Mémoire en réponse à l'avis du Conseil National de la Protection de la Nature - Commission Espèces et communautés biologiques

9 avril 2024

Parc solaire du Roujanel

Communes de
Prévenchères et Pied-de-Borne
(48 800)

Figure 9 - Corridors et réservoirs de biodiversité du Schéma Régional de Cohérence Ecologique (source : SRCE LR / Extrait de la DEP page 474)

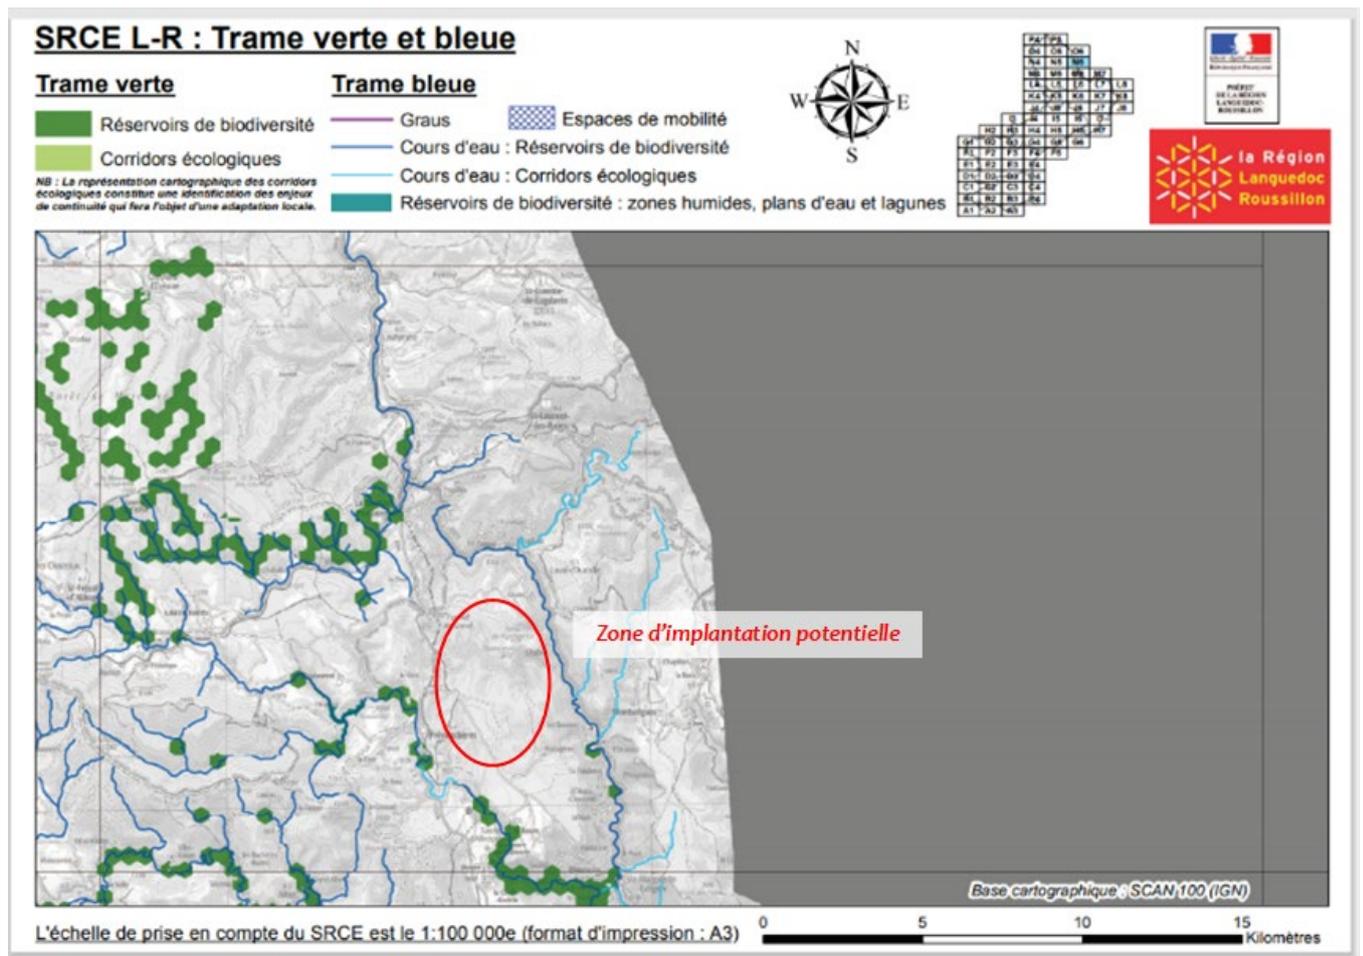
A ce titre, le CNPN constate une prise en compte incomplète des enjeux écologiques conduisant à une sous-estimation de ces derniers, certains zonages retenus à la stratégie nationale aires protégées n'apparaissant pas, ni les corridors écologiques (trames vertes et bleues), ni l'aire de répartition spatiale des espèces bénéficiant d'un plan national d'action.

En l'absence de précision concernant les éventuelles carences relevées par le CNPN, le maître d'ouvrage souhaite rappeler que l'ensemble des zonages environnementaux ont été pris en considération, décrits et analysés dans le cadre de ce présent projet et ce dans un rayon de 10 km autour de la zone d'implantation potentielle. Cette description est présente à partir de la page 172 de la DEP. Les zonages pris en considération sont :

Une analyse des continuités écologiques à travers notamment de la trame verte et bleue est également décrite page 473 de la DEP qui révèle que le projet est situé en dehors de toute trame verte et bleue.

Figure 14 - Carte des parcelles de compensations milieux ouverts

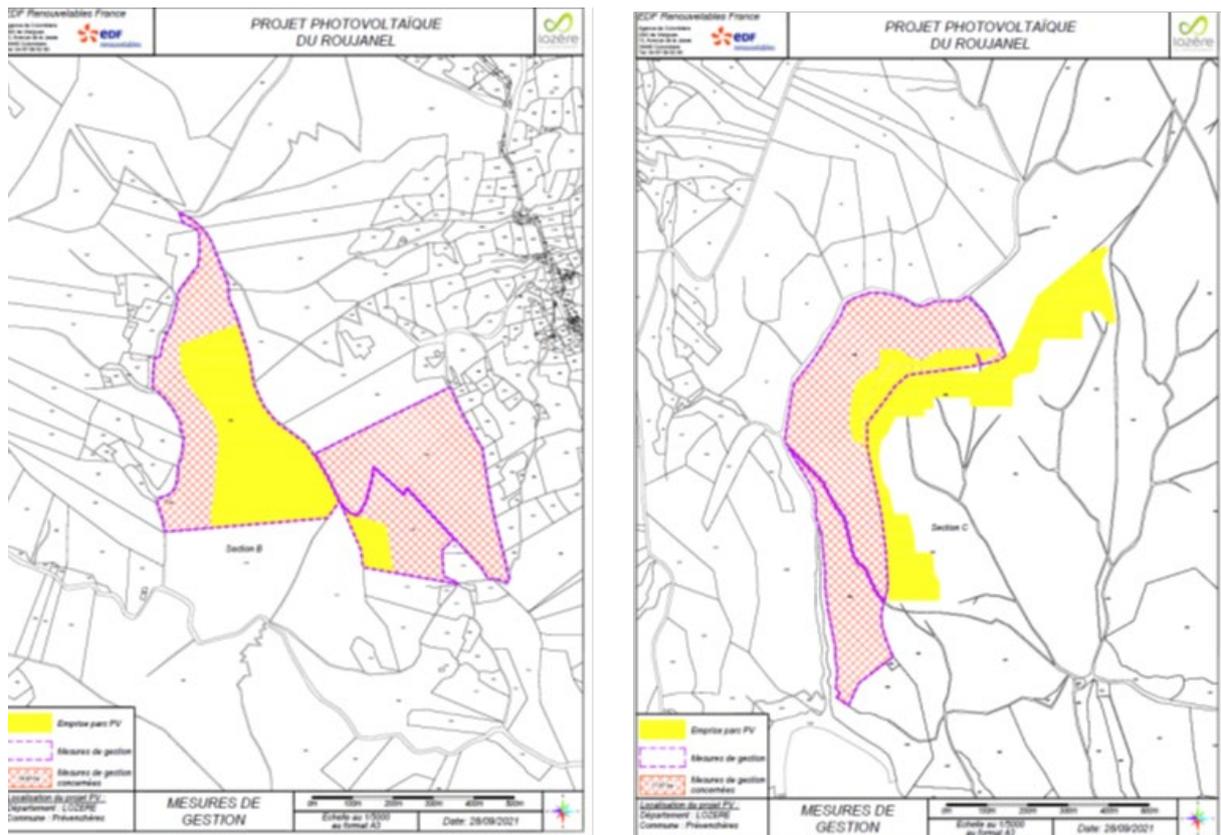
Globalement, l'opportunité de ce projet au droit de ce site doit être requestionnée (cf. supra). Concernant l'évitement d'emprise : le CNPN note la diminution de la surface du projet de 330 hectares à 122 hectares, afin de préserver certains milieux naturels et le paysage (ME1 et ME2). Mais l'effectivité et la pérennité de ces mesures ne sont pas garanties, faute de sécurisation foncière de ces zones. Afin que ces mesures soient éligibles à l'évitement, il importerait de veiller à leur sécurisation en ajoutant des statuts de protection aux secteurs évités comme par exemple la mise en place d'une Obligation Réelle Environnementale (ORE) avec le propriétaire et impliquant une structure pérenne de conservation (CEN Occitanie ou autre). En outre, et dans le cas où ce projet serait maintenu sur ce site, la zone 5 devrait à minima être retirée, compte tenu des enjeux écologiques majeurs présents sur la zone.

Les parcelles qui ont un fort intérêt écologique et qui ont été évitées dans le cadre du projet font déjà l'objet d'une sécurisation foncière et font office pour certaines de mesures compensatoires en faveur des espèces de milieux ouverts. En effet, ces habitats très riches sont menacés de fermeture et donc la pérennité des espèces présentes est compromise (Figure 12). Les autres parcelles ont été évitées aussi pour des raisons sylvicoles et de productivité, il n'est donc pas raisonnable de réaliser une sécurisation foncière sur des parcelles qui sont de moindre intérêt écologique et qui sont un enjeu économique pour le territoire (ONF, communes, propriétaires privés).

Figure 24 - Localisation des mesures compensatoires irrégularisation de futaies.

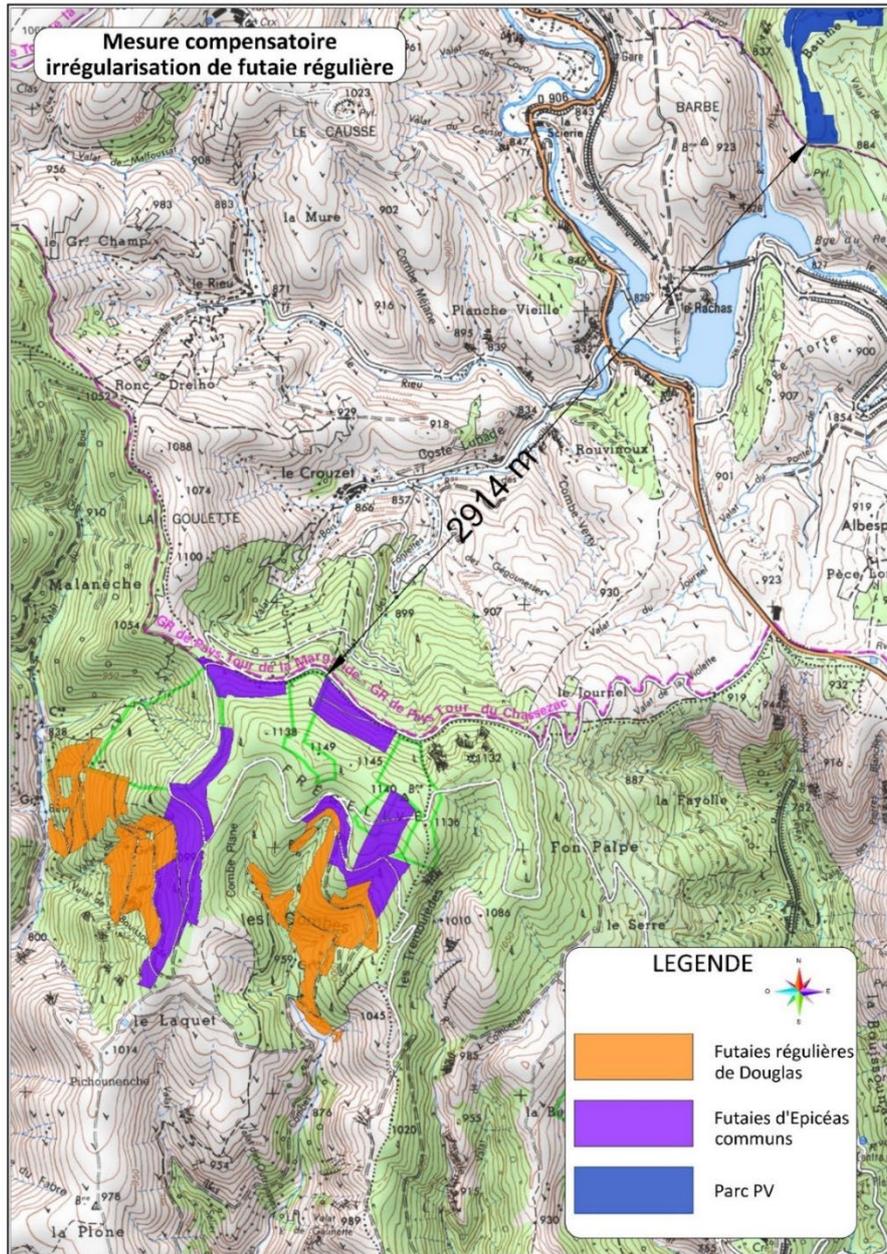
Enfin, certains impacts durables du projet sur les habitats et cycle de vie des espèces protégées ne font pas l'objet de mesures de réduction (plan de masse en étoile, implantation massive et concentrée des panneaux solaires, clôtures étanches, nettoyage des modules solaire, maintien d'une végétation rase dans les emprises et les OLD, etc.). Il y aurait lieu d'y remédier, des solutions techniques étant disponibles et appliquées à d'autres parcs.

Cependant, conformément à la demande du CNPN, le maître d'ouvrage propose d'accroître les mesures de compensations avec :

57,3 ha supplémentaires de transformation de futaies régulières (composées actuellement de Douglas et d'épicéas commun) en futaie irrégulière aboutissant à une surface de compensation totale de 149,3 ha.
